Keuringsverslag van een elektrische laagspanning- en zeer lage spanningsinstallatie

NIET CONFORM

Straatnaam Steenweg op Asse
Huisnummer 43
Busnummer
Postcode 1785
Gemeente BRUSSEGEM
Land België

Controlebezoek van een oude huishoudelijke elektrische installatie van een wooneenheid bij verkoop op vraag van de verkoper volgens (KB 08/09/2019) - AREI Boek 1- 8.4.2. en 8.2.1. en 4.2.4.3.

Afbeelding schakel- en verdeelbord:

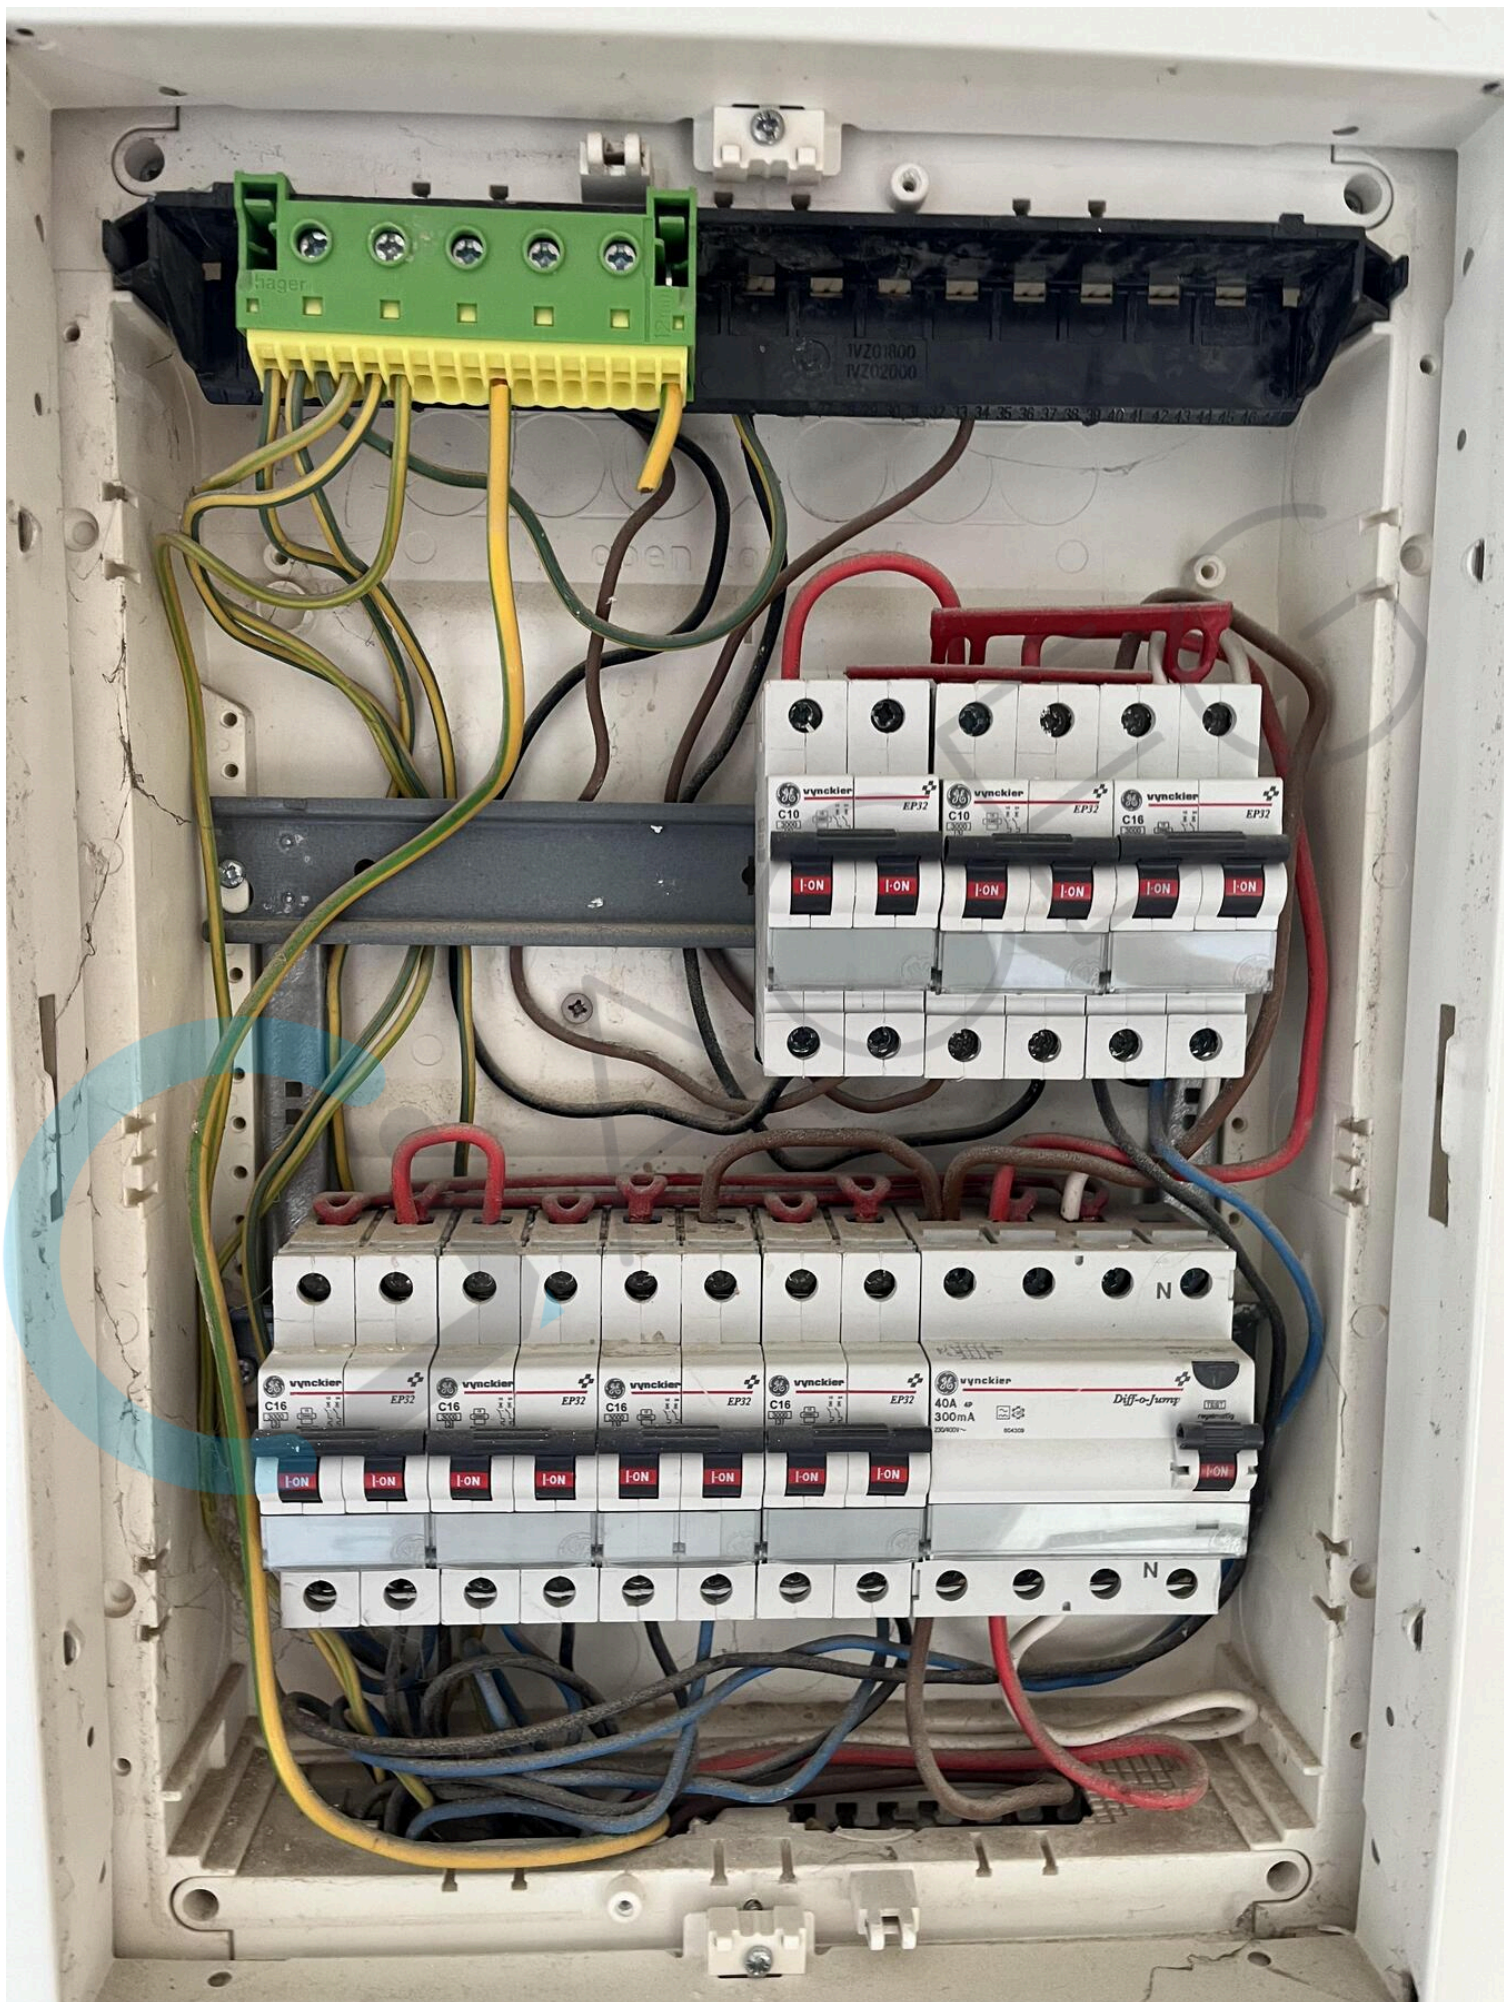
I1.01 Eëndraadschema van de installatie is niet aanwezig. (Boek 1 Afdeling 2.12 - 2.13 en 3.1.2)

I1.03 Situatieschema van de installatie is niet aanwezig. (Boek 1 Afdeling 2.12 - 2.13 en 3.1.2)

I2.03 De continuïteit van equipotentiaalverbindingen en/of beschermingsgeleiders zijn niet gewaarborgd. (Boek 1 Onderafdeling 5.3.5.3.G. en 5.4.3.5)

I3.07 Een demontebaar aansluitstuk (aardingsonderbreker) dient aangebracht te worden in de aardgeleider teneinde de meting van de aardweerstand mogelijk te maken. (Boek 1 Onderafdeling 5.4.3.5.)

I3.08 Een demontebaar aansluitstuk (aardingsonderbreker) moet steeds gemakkelijk bereikbaar zijn. (Boek 1 Onderafdeling 5.1.5.1. en 5.4.3.5.)

I5.01 De aanduiding van de stroomkringen en/of apparatuur, aansluitklemmen, enz dient aangebracht of vervolledigd te worden. (Boek 1 Onderafdeling 3.1.3.1. en 3.1.3.3.A. en 5.1.6.1)

I5.14 De nominale spanning dient duidelijk vermeld te worden op een oordeelkundig gekozen plaats. (Boek 1 Onderafdeling 3.1.3.3.)

I9.02 Loshangende schakelaars, contactdozen en/of aftakdozen dienen degelijk bevestigd te worden. (Boek 1 Afdeling 1.4.1. & 1.4.2)

I9.07 Niet alle contactdozen op LS zijn kinderveilig conform NBN C 61-112-1:2017. (Boek 1 Onderafdeling 1.4.2.3. en 5.3.5.2.)

I9.13 Elektrisch materieel zonder bodem mag niet rechtstreeks op brandbaar materiaal geplaatst worden. (Boek 1 Onderafdeling 5.1.1.2.)

N22 De elektrische installatie is grondig na te zien en conform te maken volgens de voorschriften van het AREI boek 1.
